規格變更通知

YW 系列 照光按鈕開關及指示燈

茲因 YW 系列照光按鈕開關及指示燈的部分規格有所變更，特此通知。

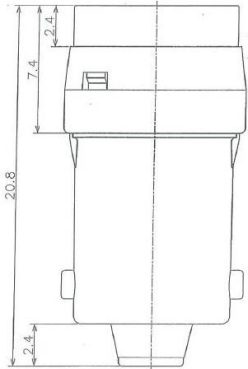
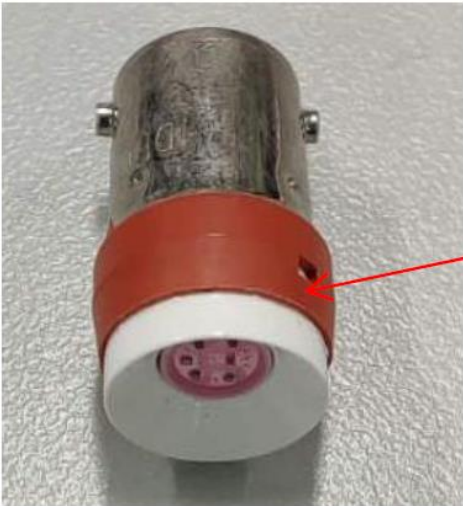
YW 系列將使用新款的 LSED 型 LED 燈泡。因此以下的規格將變更：

(1) LSED 型 LED 燈泡的外觀變更

現行 (變更前)	新款 (變更後)
<p>尺寸</p>  <p>顏色辨識</p> 	<p>尺寸</p>  <p>顏色辨識</p>

(2) LSED 型 LED 燈泡的額定電流變更

型號	額定電壓	消耗電流		* 顏色代號
		現行 (變更前)	新款 (變更後)	
LSED-6*	6V AC/DC	10mA (A,R,Y)	8mA (A,R,Y)	A：琥珀色 G：綠色 PW：純白色 R：紅色 S：藍色 Y：黃色
		7mA (G,PW,S)	6mA (G,PW,S)	
LSED-1*	12V AC/DC	14mA (A,R,Y)	7mA (A,R,Y)	
		13mA (G,PW,S)	6mA (G,PW,S)	
LSED-2*	24V AC/DC	14mA (A,R,Y)	4mA (A,R,Y)	
		13mA (G,PW,S)	4mA (G,PW,S)	
LSED-H*	110V AC/DC	5mA	3mA	
LSED-M3*	230V/240V AC/DC	3mA	3mA

LSED 型 LED 燈泡和內置 LSED 型 LED 燈泡的控制元件，其色調和亮度變更前後是幾乎相同的。

- 價格：無變更。
- 型號：
 - 控制元件(照光按鈕開關、指示燈)：型號不變。
 - LSED 型 LED 燈泡：新款 LSED 型燈泡的型號字尾追加〔N〕，詳細請參考下表。

額定電壓	現行 (變更前)	新款 (變更後)	* 請輸入顏色代號
6V AC/DC	LSED-6*	LSED-6*N	A：琥珀色 G：綠色 PW：純白色 R：紅色 S：藍色 Y：黃色
12V AC/DC	LSED-1*	LSED-1*N	
24V AC/DC	LSED-2*	LSED-2*N	
110V AC/DC	LSED-H*	LSED-H*N	
230/240V AC/DC	LSED-M3*	LSED-M3*N
